COMMISSION ROYALE DES MONUMENTS ET DES SITES
KONINKLIJKE COMMISSIE VOOR MONUMENTEN EN LANDSCHAPPEN

Betreft : BRUSSEL Palmerstonlaan 4. Hotel Van Eetvelde. Restauratie van de buitenschil : bijkomende ingrepen t.o.v. van de vergunde werken.

Advies van de KCML in het kader van de opvolging van de werken.

Bestaande toestand van de trap, de onderliggende ruimten en de koer © B. Van der Wee

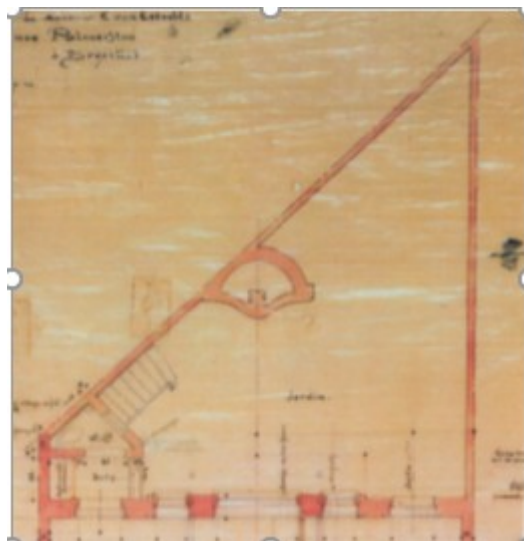
Tijdens de recente werken werden deze volumes ontmanteld en werd de originele constructie in baksteen en hardsteen vrijgemaakt. Daardoor kwamen belangrijke (stabiliteits-)problemen aan het licht, met name een inwaartse helling van de achterevel met waterinfiltratie tussen gevel en bordes als gevolg. Het arduinen bordes bleek onvoldoende geschoord de traptreden lagen bijna los. Deze slechte toestand is waarschijnlijk te wijten aan erosie onder de koer, op haar beurt veroorzaakt door een lekkende citerne. Ook werd de trap van bij het begin mogelijk slecht geconcipieerd (geen druiplijsten, nauwelijks overlappende treden). Aangezien het water van deze (originele) regenput momenteel niet gerecupereerd wordt, kan men veronderstellen dat de wanden niet meer waterdicht zijn en alle hemelwater van de woning in de ondergrond sijpelt. Deze hypothese moet nog bevestigd worden door sonderingen.

Aangezien de voorgestelde ingrepen een duurzame oplossing bieden voor de vastgestelde problemen en ook de oorzaak ervan behandelen, **adviseert de KCML de voorgestelde werken gunstig onder voorbehoud** dat 1) het samengaan van een betonnen funderingsplaat met het volume aangestampte grind voldoet aan de vereisten inzake stabiliteit (nog te toetsen) en dat 2) volgende punten van het lastenboek aangepast worden:

- de voorkeur moet gaan naar een kalkpleister boven waterafstotend cement (03.04.32) ; kalkpleister is immer beter geschikt voor het beheersen van vocht in metselwerk en is omkeerbaarder bij eventuele toekomstige restauraties;
- deze bemerking geldt eveneens voor de binnenafwerking onder de trap (04.84.62);
- de specificaties voorzien in een aantal steenvervangingen (03.07.10) : in alle mogelijke gevallen moet echter voorrang verleend worden aan de in het bestek beschreven restauratie (04.34.).
